Wyjaśnienie Nr 3 do specyfikacji istotnych warunków zamówienia

Dotyczy: przetargu nieograniczonego pt. „Modernizacja indywidualnych źródeł energii ciepłej i elektrycznej w gminie Narewka” Postępowanie ponowne Część 1 – Dostawa i montaż kolektorów słonecznych, Część 2 – Dostawa i montaż instalacji fotowoltaicznych nr ogłoszenia 2019/S 011-020947.

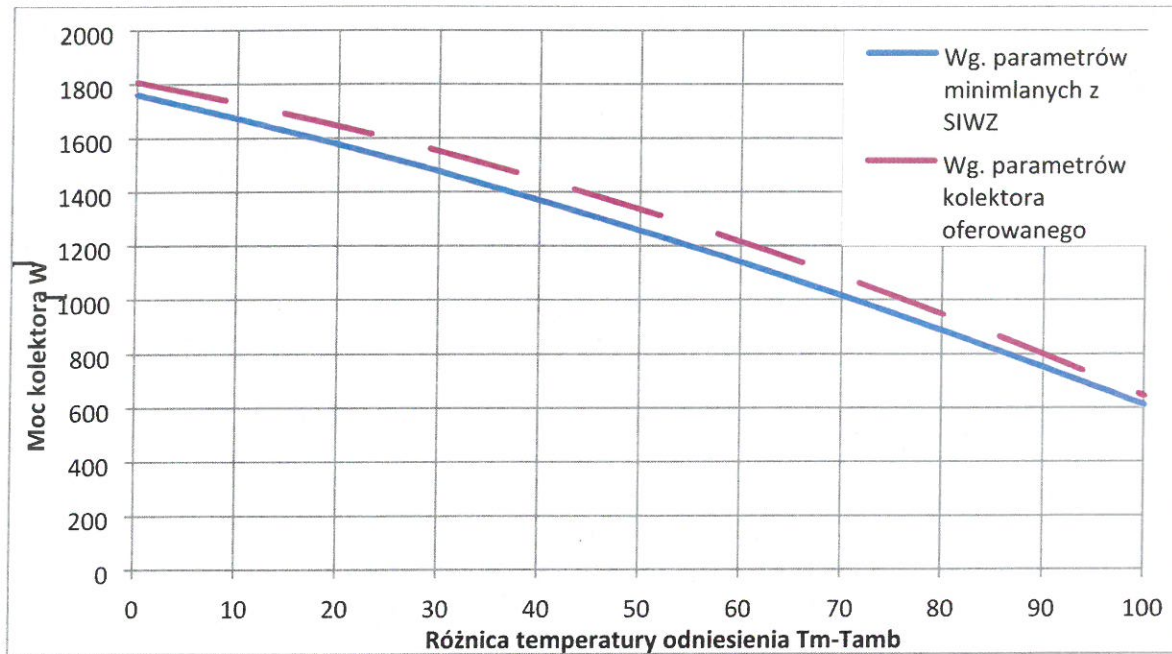
Dla każdego kolektora słonecznego w dostępnych publicznie wynikach badań w ramach certyfikacji Solar Keymark, prezentowane są obliczone moce zawsze dla takich samych charakterystycznych warunków odniesienia, co także dla osób mniej zorientowanych umożliwia proste, jednoznaczne i bezpośrednie porównywanie mocy kolektorów, a w przypadku przedmiotowego postępowania ocenę spełnia wymaganych parametrów minimalnych. Postawienie wymagań co do wydajności kolektora słonecznego wyłącznie w postaci wymaganej mocy minimalnej kolektora, umożliwia Zamawiającemu uzyskanie kolektora o wyższej wydajności cieplnej i osiągnięcie wyższego efektu ekologicznego niż wynika z wymagań opisanych w SIWZ. Jednocześnie zamawiający nie będzie ograniczał konkurencji, poprzez niedopuszczenie do zastosowania produktów o wyższej wydajności, co łatwo robić wprowadzając wiele szczegółowych parametrów, jak jest to zrobione w obecnej specyfikacji, na przykład w postaci współczynników sprawności. Parametry te osobno nie wskazują na wydajność cieplną kolektora słonecznego, a dopiero wyliczona na ich podstawie moc dla różnych warunków pracy pozwala na dokonanie obiektywnego porównania oferowanych kolektorów. Przyjęty opis przedmiotu zamówienia, z obecną treścią w zakresie kolektorów słonecznych narusza zasady konkurencji co jest sprzeczne z prawidłowym wydatkowaniem środków publicznych, gdyż nie dopuszcza do zastosowania oferowanego przez nas kolektora lepszego, o wyższej wydajności cieplnej w każdych warunkach pracy. Zobrazowane zostało to na poniższym wykresie:

Prosimy o dopuszczenie do zastosowania w zakresie równoważności przyjętych rozwiązań kolektora słonecznego o większej powierzchni brutto 2,63 m² pod warunkiem zaofertowania kolektora, którego min. moc W/m² wynoszącej odpowiednio 0K, 10K, 30K, 50K i 70K jest wyższa od mocy kolektora, wymaganej przez Zamawiającego w SIWZ.

Przedstawione minimalne parametry kolektora związane są z wyborem rozwiązania o najlepszej technologii, sprawności i izolacyjności. Zapewnienie sprawności optycznej na poziomie 84,5% pozwala wybrać najlepsze pod względem przepuszczalności optycznej przepuszczanie szyby solarnej. Pozostałe parametry wskazane w specyfikacji mogą charakteryzować się tolerancją wskaźników. Według powyższego dopuszcza się rozwiązanie równoważne o powierzchni brutto 2,63m², pod warunkiem, że minimalna moc odpowiednio 0K, 10K, 30K, 50K i 70K jest wyższa od mocy kolektora referencyjnego (według SIWZ).
